**LAVORI DEL PRIMO STRALCIO E DEL SECONDO STRALCIO
DELLA TERZA FASE DEL PORTO COMMERCIALE DI AUGUSTA
- BANCHINE CONTAINERS -**

PROGETTO ESECUTIVO DI FUSIONE ED INTEGRAZIONE DEL I E II STRALCIO

RELAZIONE GENERALE DEL PROGETTO ESECUTIVO

4. RISCONTRO ALLE OSSERVAZIONI DEL RAPPORTO DI ISPEZIONE INTERMEDIO ITALSOCOTEC DEL 11.12.2014

Fig. A-1. Planimetria di sovrapposizione della cassa di colmata offerta a base di gare e del progetto esecutivo di fusione ed integrazione

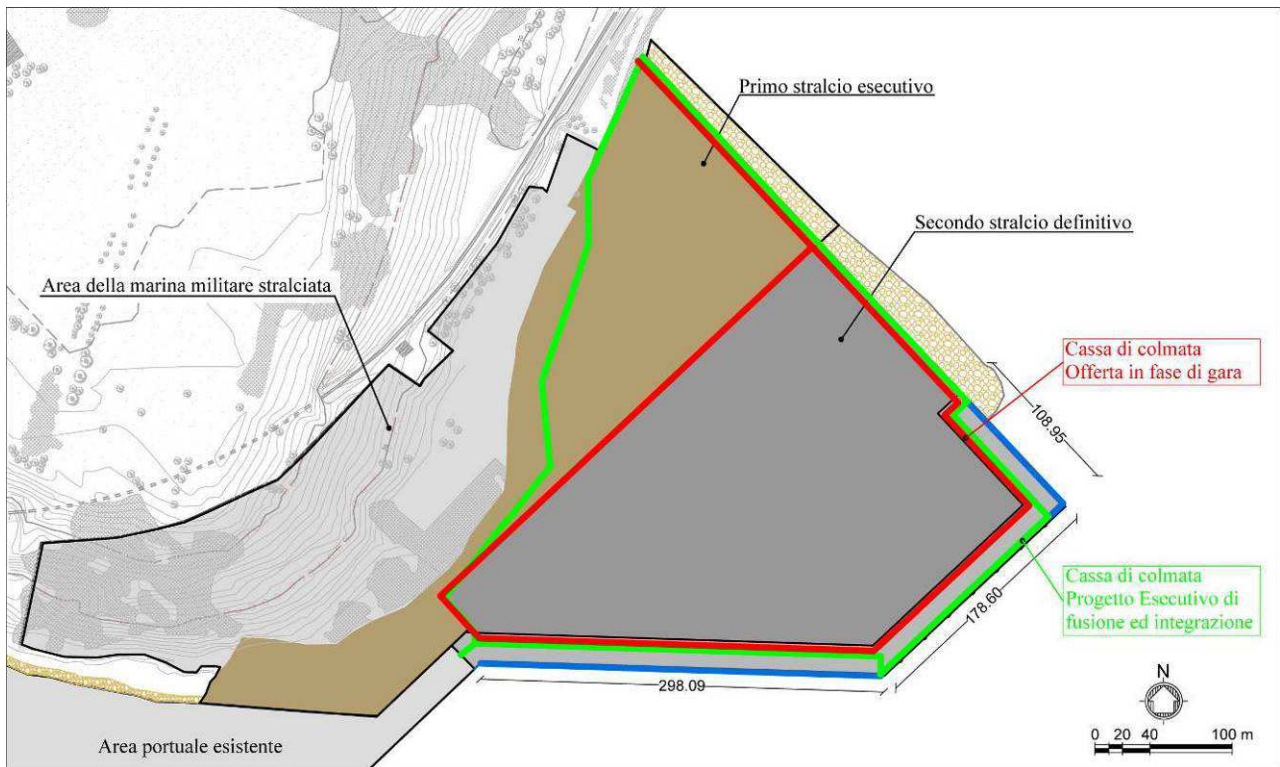
A – La struttura di compartimentazione della cassa di colmata e quella della banchina presentano un'altra soluzione rispetto alla soluzione offerta in gara ed a quella prevista nel P.D., per le parti non oggetto di variante migliorativa.

In figura **Fig. A-1**, è evidenziata la cassa di colmata offerta in fase di gara sovrapposta al secondo stralcio definitivo e la delimitazione, sempre con una palancola impermeabile, del primo stralcio verso la zona SIC posta a Nord dell'intervento.

La soluzione del progetto esecutivo di fusione ed integrazione prevede la realizzazione di una cassa di colmata aventi le caratteristiche di quanto previsto dal DM 7 novembre 2008 e del D.Lgs 1 del 24 gennaio 2012 art. 48, e cioè *con strutture che devono presentare un sistema di impermeabilizzazione naturale o completato artificialmente al perimetro e sul fondo, in grado di assicurare requisiti di permeabilità almeno equivalenti quelli di uno strato di materiale naturale dello spessore di cento centimetri con coefficiente di permeabilità pari a $1,0 \times 10^{-9}$ m/s.*

Tale sistema di impermeabilizzazione verrà realizzato con una parete in Combi-Wall, combinazione di tubi e palancole collegati con gargami impermeabilizzati con sistema tipo "Akila" avente una capacità di impermeabilità pari a $\rho = 3,3 \times 10^{-11}$ m/s per palancole doppie e $\rho = 4,9 \times 10^{-11}$

Fig. B-1. Planimetria raffronto delle quantità di scavo di bonifica subacqueo

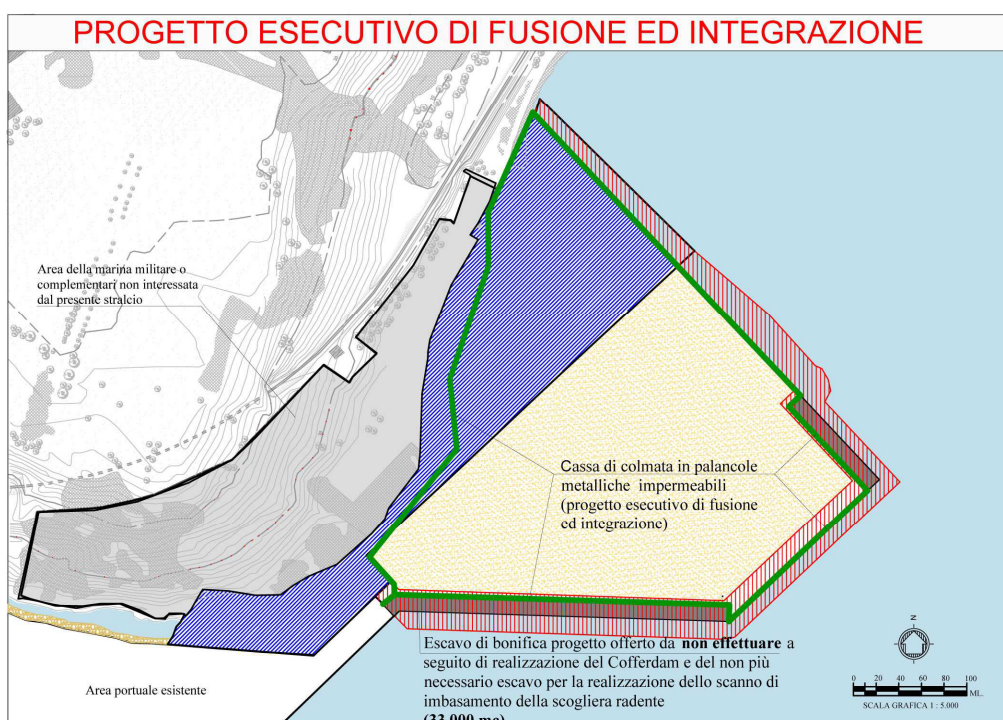
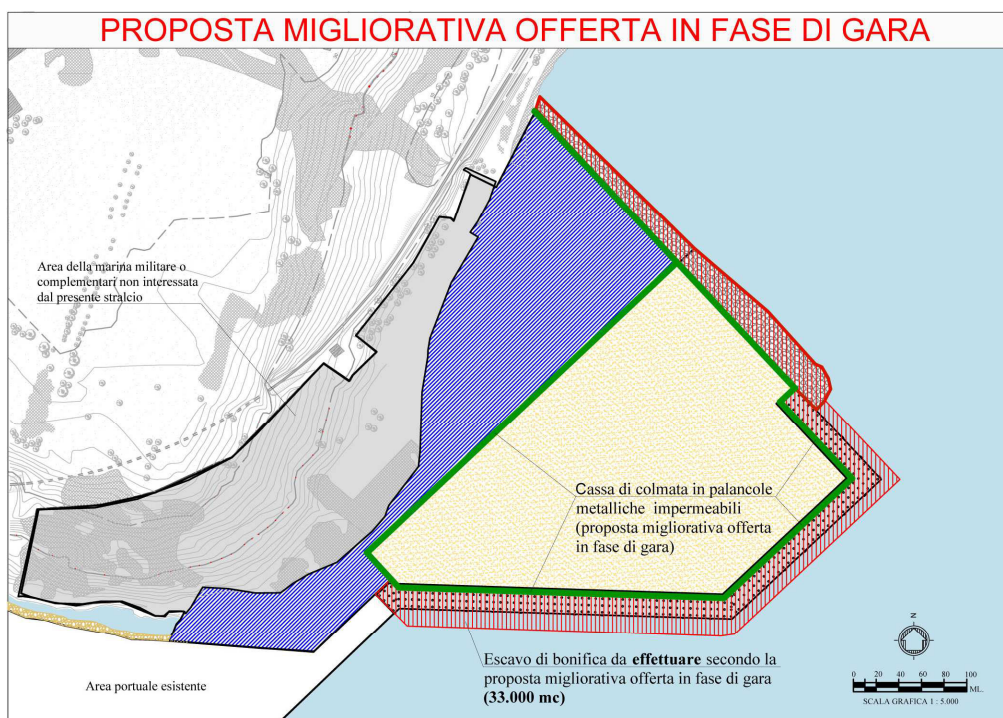
B- Non è più previsto lo scavo di bonifica subacqueo esternamente alla parete impermeabile della vasca confinata, compromettendo l'accosto soprattutto nella banchina lato Nord dove la batimetria rileva quote tra -7 e - 10 s.l.m.;

1. Nella relazione di gara n.1 – Migliorie sull'incantieramento e sulla gestione dell'opera - a pag. 7 e a pag. 3 viene specificato che i mc da scavare all'esterno della parete impermeabile sono 33.000 (che corrispondono esclusivamente allo scavo di 1,00 metro nelle aree al di fuori della vasca di colmata occorrenti per la realizzazione dello scanno di imbasamento della scogliera anti-risacca e non per il raggiungimento della quota - 14.00 m s.l.m.m.);
